Bakgrunn for vedtak

Regulering og uttak av vann fra Nordsetertjern

Hole kommune i Buskerud fylke

Tiltakshaver	Idrettslaget Holeværingen
Referanse	202303748-11
Dato	25.06.2025
Ansvarlig	Silje Aakre Solheim
Saksbehandler	Marianne Ask

Figur 1 Kart over området med eiendomsinformasjon. Det er 500 meter fra Nordseterstjern og ned til idrettslagets varmestue. Anlegget i Alternativ 1 ligger ca. 150 meter nord for tjernet. Damanlegget tilknyttet Kleivmyra (Alternativ 2) ligger like ved varmestuen.

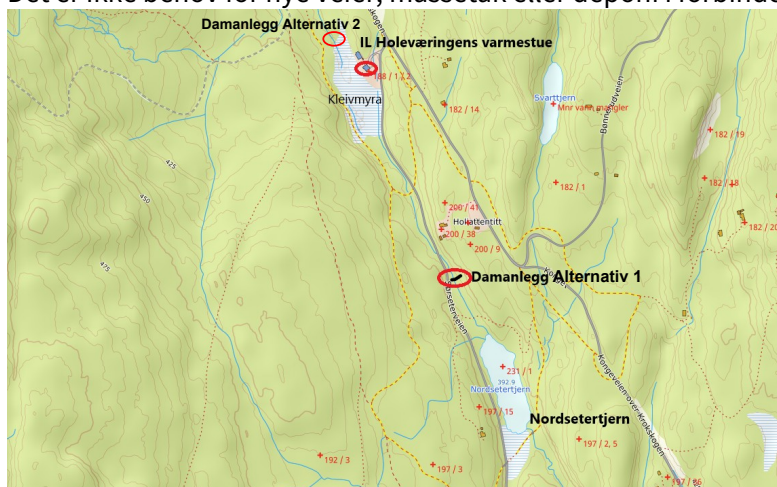
Kommunen er positive til tiltaket og mener at Kleiva skiområde har en sentral plass i kommunedelplanen for idrett og fysisk aktivitet 2020-2025. De sier at dette vil gi mer forutsigbarhet for skiturer over en lengre periode i sesongen og legger til rette for økt aktivitet i sesongen. Tiltaket vil skape et levende miljø og stimulere til vekst i området rundt Kleiva skistadion. Selv om de er for et snøproduksjonsanlegg i Kleiva, uttrykker de klart at konsekvensene for naturmiljø og vannmiljø ikke er utredet godt nok. Kommunen har flere spørsmål de mener bør besvares grundigere:

5. Konsekvenser for myra og skiløypene i sør: Hvilke konsekvenser vil inngrepet ha for myra og skiløypene i sør? Hvordan dette kan påvirkes når vannivået blir lavere enn det er i dag, og hvordan skiløypene vil utvikle seg over tid. Det er viktig å undersøke hvordan disse planene vil påvirkes av ledningsføringen og eventuelle inngrep i området.

NVE mener magasinering og vannuttak av vann fra Nordsetertjern presentert som i Alternativ 1 er det beste alternativet. Interesser knyttet til friluftsliv og vannmiljø blir ikke nevneverdig påvirket, og høringsprosessen og søk i tilgjengelige databaser har ikke avdekket viktige naturverdier som forringes. Om forslaget realiseres vil det være positivt for barn og ungdom som vil være aktive i skileik.

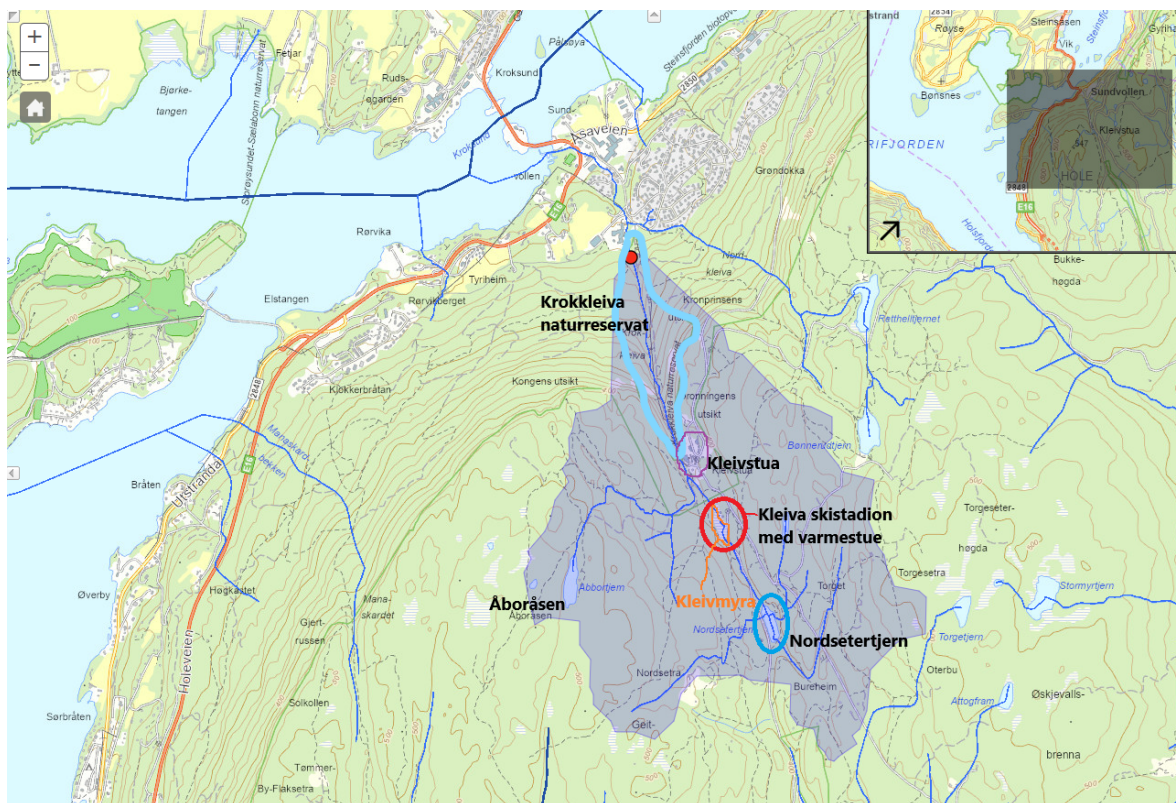
Hole kommune viser bekymring for sjeldne lavarter i Krokkleiva naturreservat dersom utløpsbekken tørrlegges. Hole jaktforening er urolig for gyteområdet ved innløpsbekken, og mener, som kommunen, at fravær av vann i utløpsbekk er uheldig av flere grunner. Fravær av vann ut av Nordsetertjern vil medføre fiskedød for yngel som lever i bekken mellom tjernet og Kleivmyra, og de påpeker også at vannføring ned mot Sundvollen reduseres. Dette gir mindre gunstige forhold for rogn og yngel ved utløpet til Tyrifjorden, som er gyteplass for storørret.

Beregninger utført i Nevina viser at Krokkleiva har et nedbørsfelt på 3,7 km² i bunn av kleiva, hvorav 1,8 km² kommer fra Krokkleiva og Nordsetertjern. Krokkleiva naturreservat får også tilført vann fra området rundt Åboråsen, samt lokal avrenning. På årsbasis vil like mye vann renne gjennom Krokkleiva naturreservat om planene for snøproduksjon realiseres, men vannføringen vil kunne være noe lavere om høsten og vinteren, og noe høyere i snøsmelteperioden. Sommervannføringen, som normalt er den laveste vannføringen, vil ikke påvirkes. NVE mener at de nye planene om magasinering og slipp av minstevannføring ikke vil påvirke lavartene i Krokkleiva i nevneverdig grad.
